Paski 5501XS, 5671XS i powiązane napinacze

RENAULT 1,4 16 V & 1,6 16 V benzyna

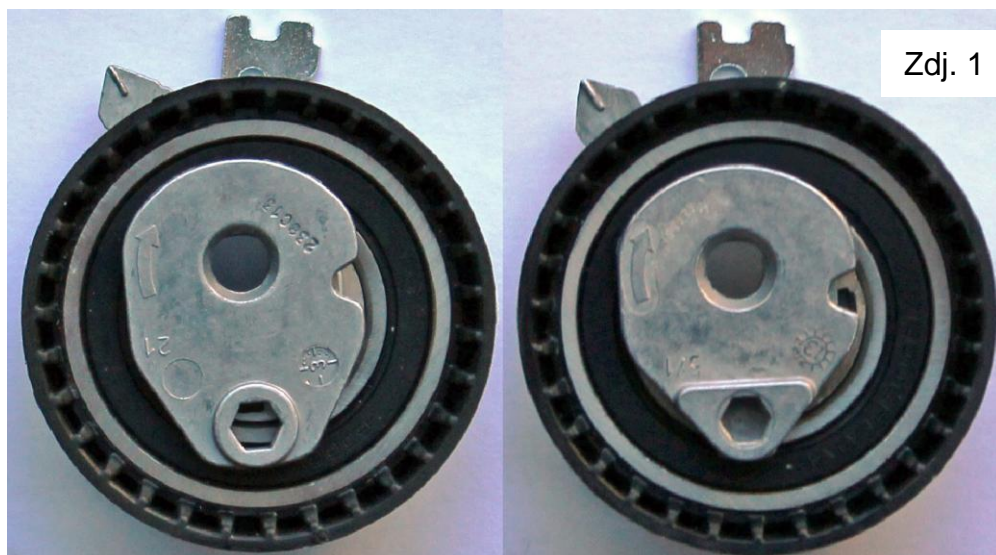
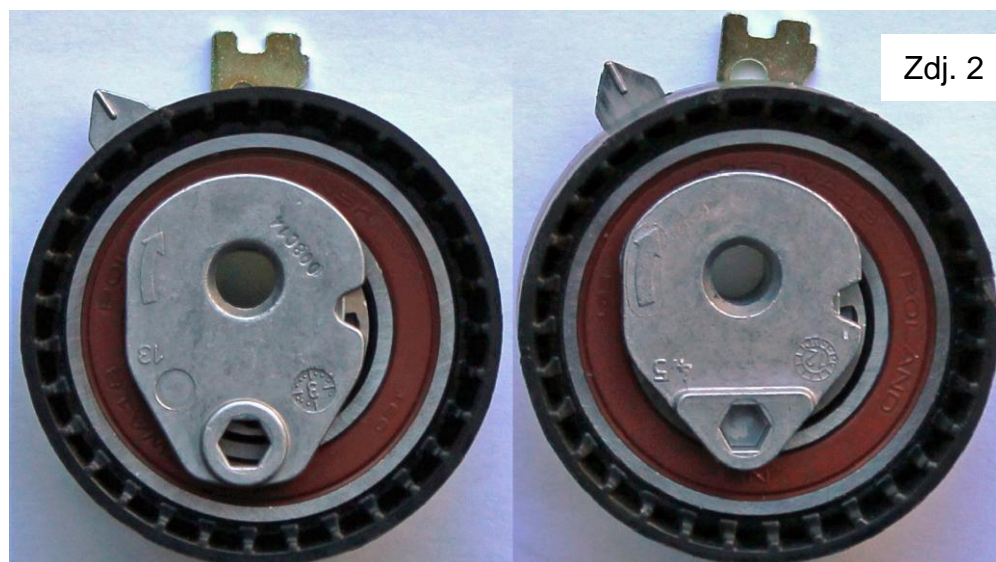
Modyfikacje wprowadzone przez producentów spowodowały wycofanie z użycia paska rozrządu 5501XS, powiązanych napinaczy T43064 (zdj. 1 po lewej) i T43168 (zdj. 1 po prawej) oraz zestawów rozrządu. Części te nie będą już instalowane w silnikach Renault K4M/K4J.

Pasek 5501XS został zastąpiony paskiem 5671XS, napinacz T43064 został zastąpiony napinaczem T43236 (zdj. 2 po lewej), a napinacz T43168 został zastąpiony napinaczem T43238 (zdj. 2 po prawej).

Wszystkie cztery napinacze wyglądają niemalże tak samo, jednakże zasadniczo różnią się właściwościami roboczymi. Napinacze nowej generacji T43236 oraz T43238 słabiej napinają pasek i można je stosować wyłącznie z paskiem 5671XS, specjalnie opracowanym dla tego rozwiązania.

Dotychczas sprzedawane paski 5501XS, napinacze T43064 i T43168 oraz zestawy rozrządu można nadal montować w silnikach K4J/K4M wyprodukowanych przed 2013 rokiem. Części starej generacji nie mogą być jednak stosowane w kombinacji z nowo opracowanymi komponentami. Nowy pasek 5671XS można stosować we wszystkich silnikach K4M/K4J, jednakże wyłącznie przy użyciu nowej generacji napinaczy T43236 i T43238.
